## LuK Service Info

# Part Nr: 333 0055 13 — 330mm TDCA – 16 spline

Manufacturer: RENAULT

Info: Flywheel Modification/  
Schwungradänderung/  
Modification du volant-moteur/  
Modificar el Volante-motor/  
Modifica volano

Flywheel  
Schwungrad  
Volant-moteur  
Volante-motor  
Volano

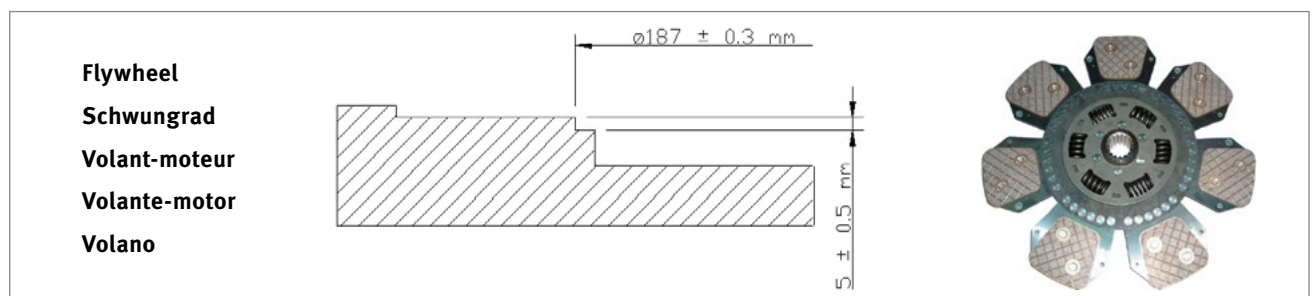
Re-machine the flywheel inner recess to a diameter of  $187 \pm 0.3$  mm and a depth of  $5 \pm 0.5$  mm to avoid rivets contacting flywheel.
